Modulo per la presentazione delle osservazioni per i piani/programmi/progetti sottoposti a procedimenti di valutazione ambientale di competenza statale

ID: Codice procedura (ID_VIP/ID_MATTM):10844

Impianto per la produzione di energia elettrica da fonte eolica, costituito da 6 aerogeneratori della potenza complessiva di 37,2 MW, un sistema di accumulo da 25 MW e relative opere connesse in località "Rempillo" nel comune di Pitigliano (GR).

TESTO DELLE OSSERVAZIONI

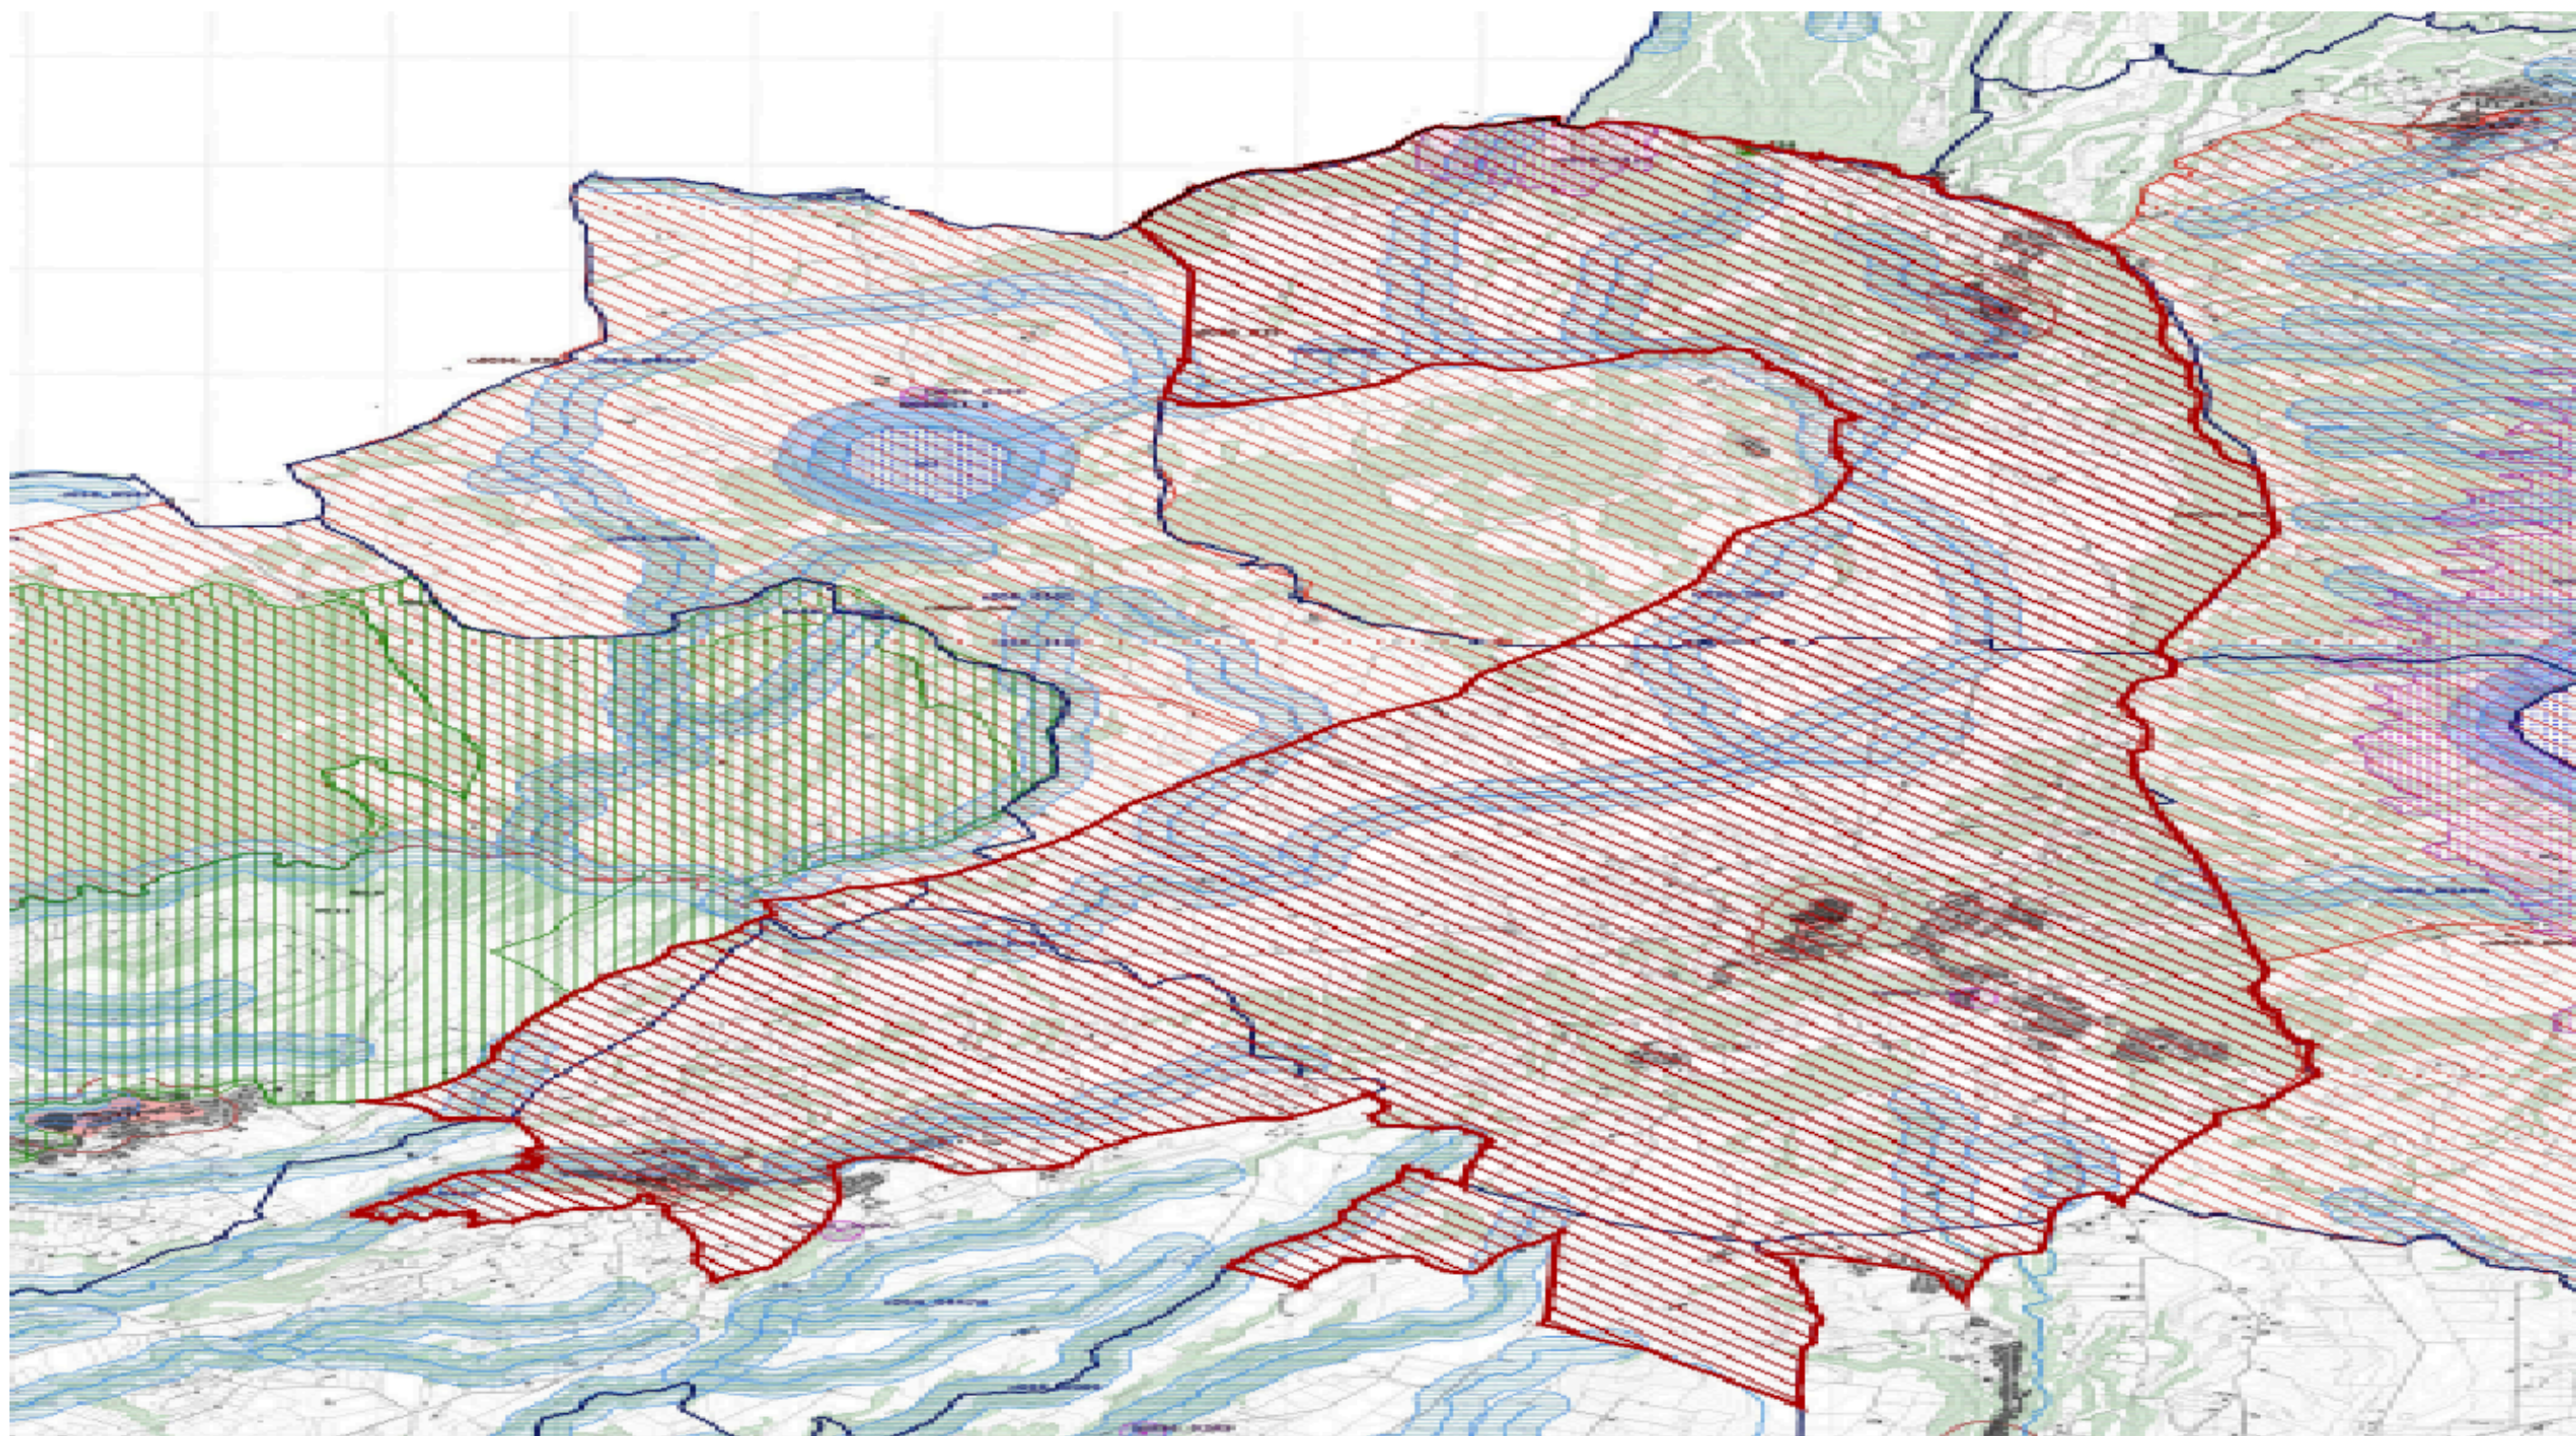
Inoltre, la zona in cui insisterebbe l’impianto eolico industriale Rempillo è compresa nelle fasce di rispetto di 3 km di diversi beni archeologici tutelati dalla parte II del Codice dei Beni Culturali (vedi Allegato, immagine n. 3). Inoltre le pale P04 e P05 ricadono all’interno di un’area archeologica che la Proponente vorrebbe cancellare per il semplice fatto che non è riportata nel documento regionale ma nel documento provinciale come meglio dettagliato nell’Osservazione n. 5. Alla luce di quanto documentato appare chiaro quindi che la collocazione dell’impianto non ha tenuto conto alcuno dei vincoli dell’area nella quale è stato progettato e l’inserimento dell’impianto eolico nel paesaggio e sul territorio non è corretto (Allegato IV delle Linee guida nazionali di cui al D.M dello Sviluppo economico del 10.09.2010).

In sintesi, visti l’art. 20 comma 8 lettera c) quater del D.Lgs n 199/2021 e le Linee guida nazionali appena citate, considerato l’enorme impatto dell’impianto eolico industriale denominato “Rempillo” sulla zona paesaggistica di notevole interesse pubblico ben individuata nelle immagini n.1 e n. 2 e sui Beni Culturali evidenziati nell’ immagine n. 3 dell’Allegato alle presenti Osservazioni, per la collocazione delle pale P04 e P05 direttamente all’interno del perimetro di un’area archeologica e per gli impatti anche sull’area intermedia e vasta dei pregiati territori laziali della Tuscia settentrionale e in particolare di quelli del pitiglianese ricco di emergenze agricole, naturalistiche, storiche e archeologiche del periodo etrusco ma non solo, si chiede che venga negata l’autorizzazione all’ insediamento dell’impianto eolico denominato “Rempillo”.

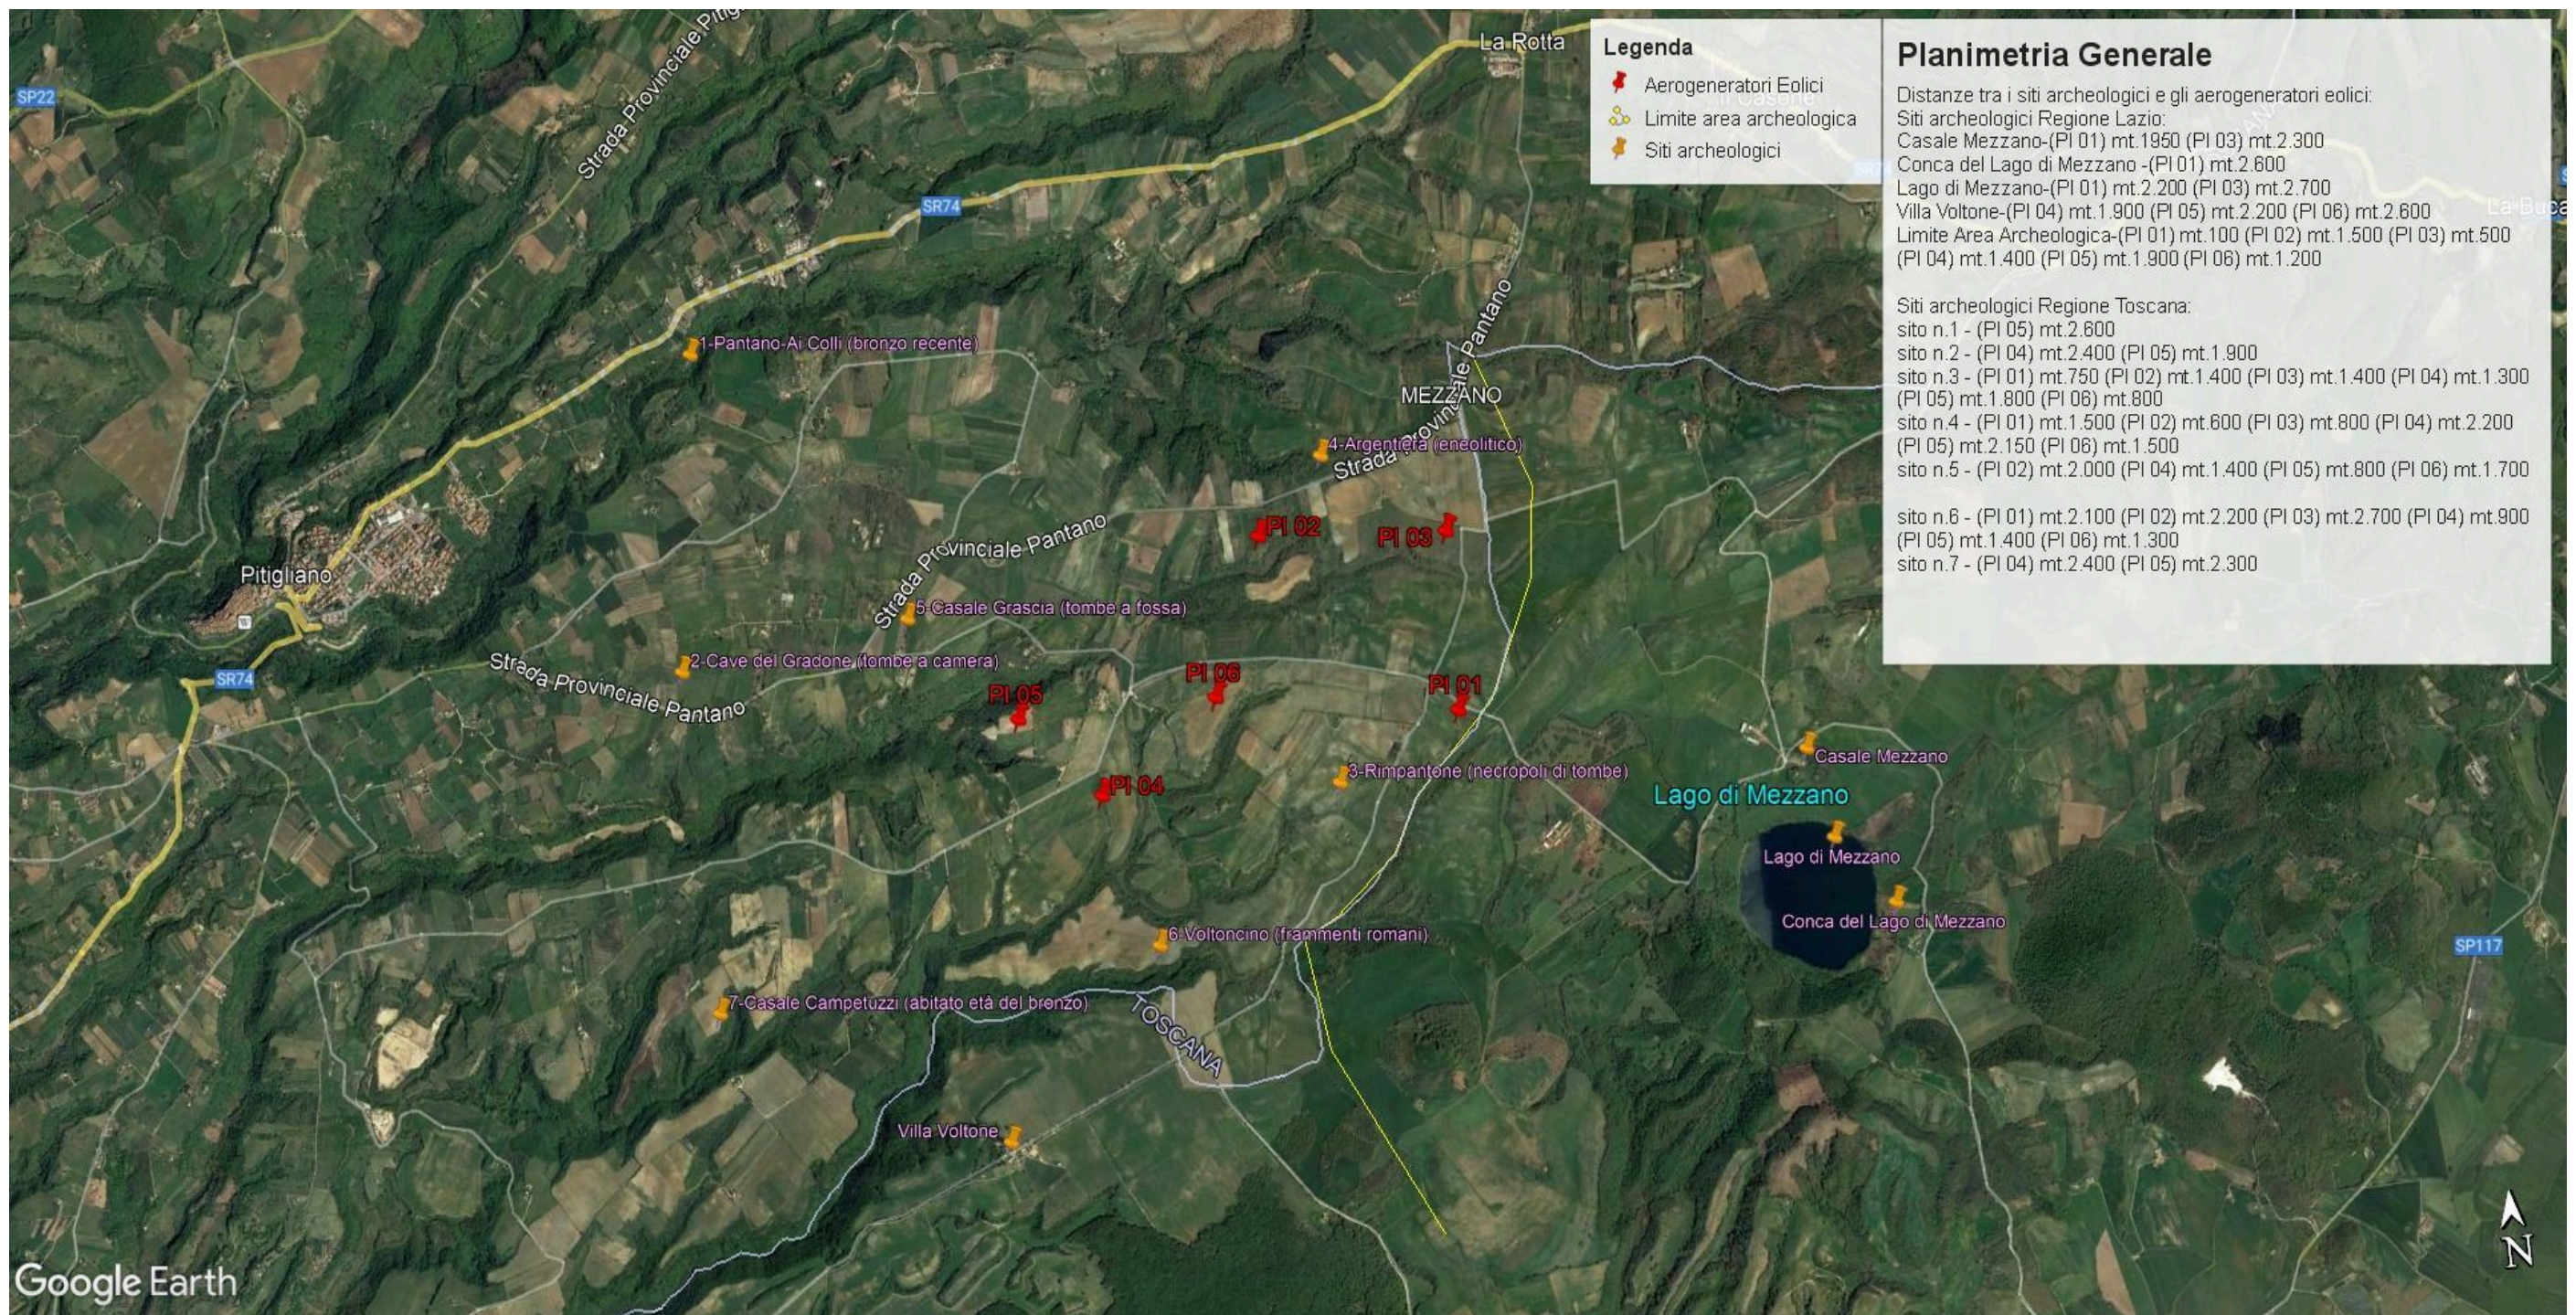
Alla luce del combinato disposto dal "vincolo sul patrimonio paesaggistico (artt. 136 e ss. e 142 del decreto legislativo n. 42/2004 e ss.mm.ii.) e sui beni culturali" (artt. 10 e ss. del decreto legislativo n. 42/2004 e ss.mm.ii.) e dal comma 8 lettera c-quarter del D.Lgs 191/2021 e ss.mm.ii si evince che, ad oggi, le aree in cui sono previsti gli insediamenti dei sei aerogeneratori dell'impianto eolico denominato "Rempillo" non sono idonee perché ricadono tutte all'interno della fascia di rispetto dei **beni paesaggistici di notevole interesse pubblico denominati "Conca del Lago di Mezzano e territorio circostante" (D.M. 22.05.1976)** comprendente anche il **vincolo "Selva del Lamone" (D.M. 22.05.1984)** tutelati **dall'art. 136 del Codice del Beni Culturali e del Paesaggio** e in particolare un aerogeneratori (P01) è a 100 metri dal primo vincolo citato e gli altri cinque compresi in una distanza massima tra 1 km e 2 km (vedi immagine n. 1 dell'ALLEGATO). Nella fascia di rispetto dei 3 km anche la porzione di vincolo rappresentato dalla Selva del Lamone che gode di altre importanti tutele in quanto Riserva Naturale regionale (L. 394/91 e L.R. 29/97), Zona di Protezione speciale (ZPS) insieme ai Monti di Castro collegati tra loro da una Zona di Conservazione Speciale (ZSC), il sistema fluviale Fiume Fiora-Olpeta. La Selva del Lamone oltre il vincolo paesaggistico di notevole interesse pubblico che la rende area non idonea all'installazione degli impianti FER anche nelle sue fasce di rispetto dei 3 km, gode di un'altra tutela che ne rivela l'importanza di area di importanza internazionale per l'avifauna IBA (012) che viene collegata all'altra IBA (099) Lago di Bolsena attraverso la ZPS Caldera di Latera e la ZSC Lago di Mezzano che insieme sono compresi nel vincolo paesaggistico "Conca Lago di Mezzano..." e verranno uniti dal nuovo vincolo paesaggistico "*Ambito paesaggistico, geologico e geomorfologico dell'orlo della caldera di Latera e delle sue pendici interessate dai centri eruttivi periferici*" (si veda a riguardo la proposta pubblicata sul sito del MIC in data 09/08/2023 e

l'immagine n. 2 dell' ALLEGATO) all'area di notevole interesse pubblico "Conca del lago di

Bolsena” (D.M. 24.10.1960). Praticamente una vasta zona che per interesse paesaggistico e naturalistico oltre che storico, archeologico e identitario rappresenta un unicum nel panorama nazionale.
